ИЗМЕНЕНИЕ N 2

к СП 247.1325800.2016 "Следственные изоляторы уголовно-исполнительной системы. Правила проектирования"

УТВЕРЖДЕНО И ВВЕДЕНО В ДЕЙСТВИЕ приказом Министерства строительства и жилищно-коммунального хозяйства Российской Федерации (Минстрой России) от 4 сентября 2023 г. N 641/пр

Рисунок Б.1 - Примерная схема планировочной организации земельного участка

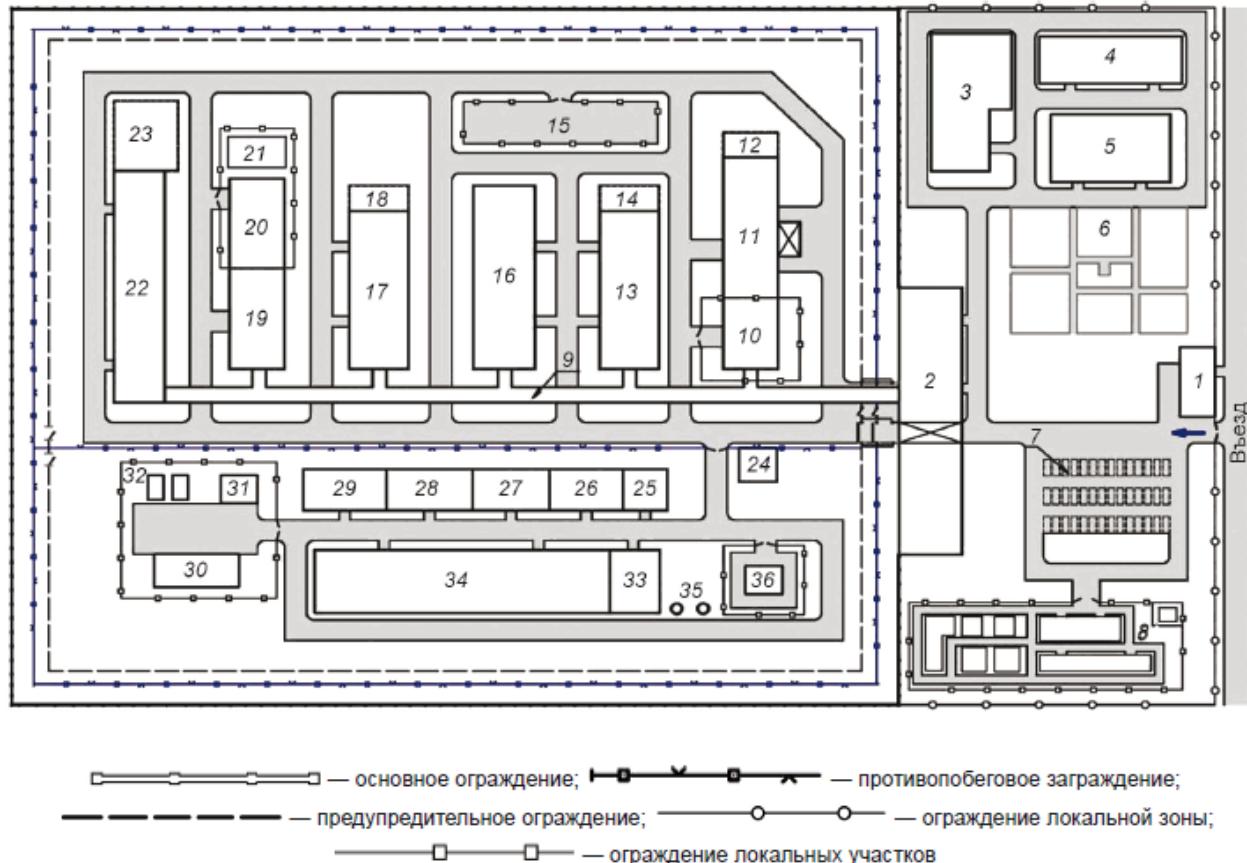
Приложение Б **Примерная схема планировочной организации земельного участка следственного изолятора**

Изложить в новой редакции:
